Acuerdo 1169 Por el cual se aprueba la incorporación del cambio en los límites de generación y absorción de potencia reactiva de las unidades 1 y 2 de la planta de generación Carlos Lleras y las respectivas curvas de carga

N° 1169

04 Abril 2019

Unidad 1

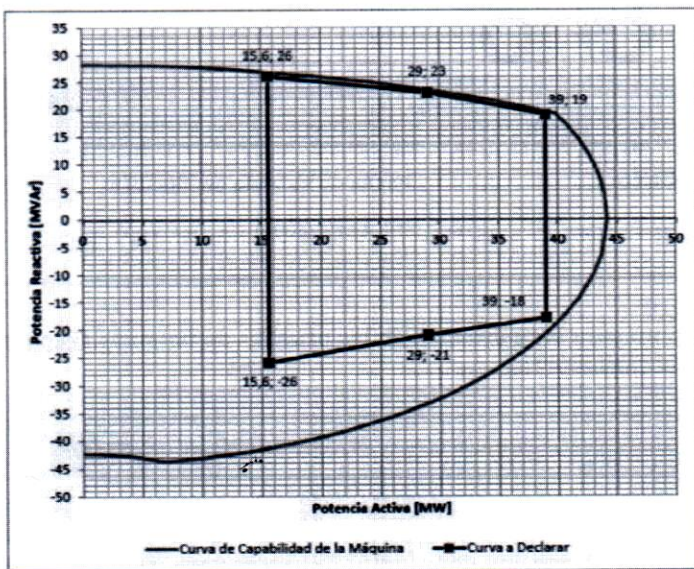
Aprobar la declaración de una nueva curva operativa de carga de las unidades 1 y 2 de la central hidroeléctrica Carlos Lleras, en la que se define la capacidad para entrega y absorción de potencia reactiva de la unidad en función de la potencia activa generada.

Unidad	Sobreexcitación			Subexcitación		
	P [MW]	Q antes [Mvar]	Q después [Mvar]	P [MW]	Q antes [Mvar]	Q después [Mvar]
Carlos Lleras 1	15.6	28.2	26	15.6	-42.5	-26
	29	28.2	23	29	-42.5	-21
	39	28.2	19	39	-42.5	-18
Carlos Lleras 2	15.6	28.2	26	15.6	-42.5	-26
	29	28.2	23	29	-42.5	-21
	39	28.2	19	39	-42.5	-18
